RG.271.17.2016

WYJAŚNIENIE DO TREŚCI SIWZ I OGŁOSZENIA

Dot. postępowania o udzielenie zamówienia publicznego prowadzonego w trybie przetargu nieograniczonego pn. **Remont pomieszczeń biblioteki w ramach zadania „Kolorowe biblioteki Biblioteka Publiczna Miasta i Gminy Ostroróg”**

Pracownia Architektoniczna Joanna Kaszka
mgr inż. arch. Joanna Kaszka
ul. Wiktory Ludow 26, 64-500 Szamotuły
PROJEKT ARANŻACJI - RZUT
ul. Wolności 14, 64-560 Ostrowo
tel. 602 863 961

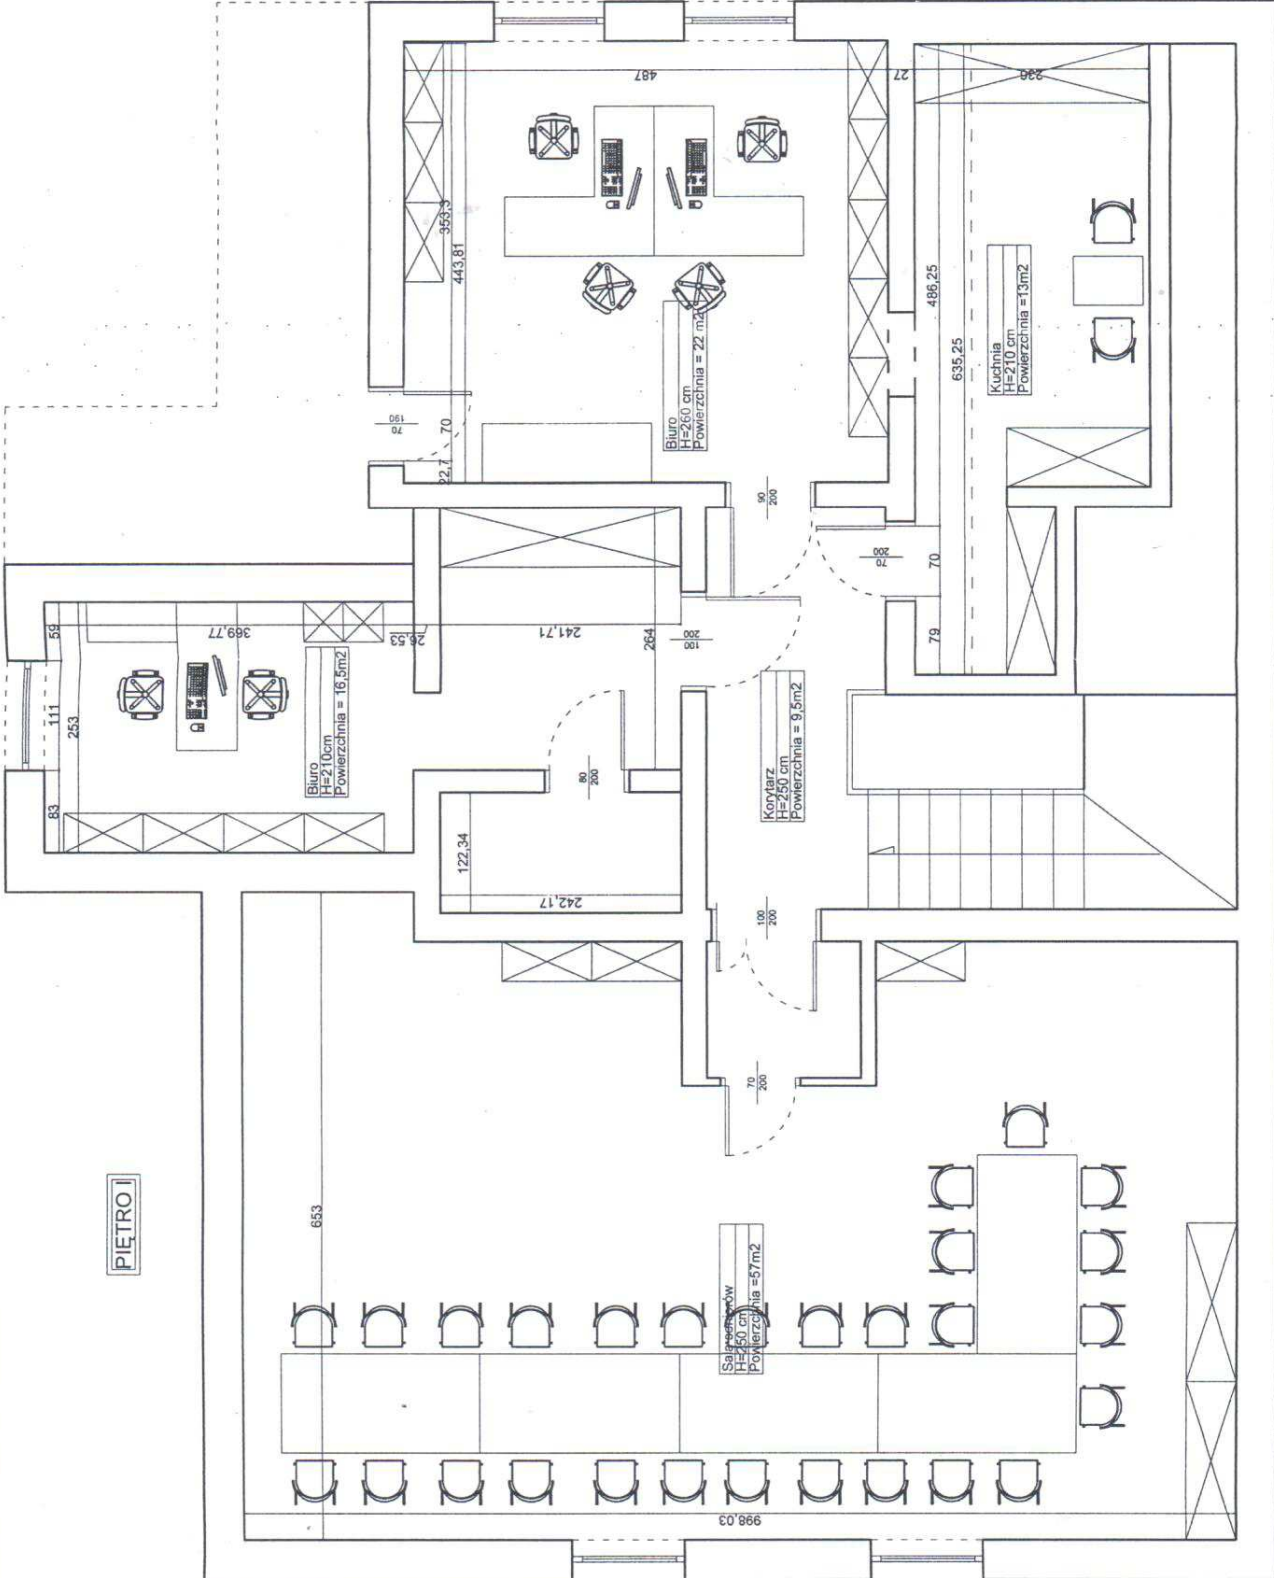
„Prosimy o udostępnienie zwymiarowanych rzutów, przekrojów remontowanych pomieszczeń.”

Zamawiający udostępnił na stronie internetowej www.ostrorog.pl/BIP/Przetargi zwymiarowane rzuty, przekrojów remontowanych pomieszczeń.
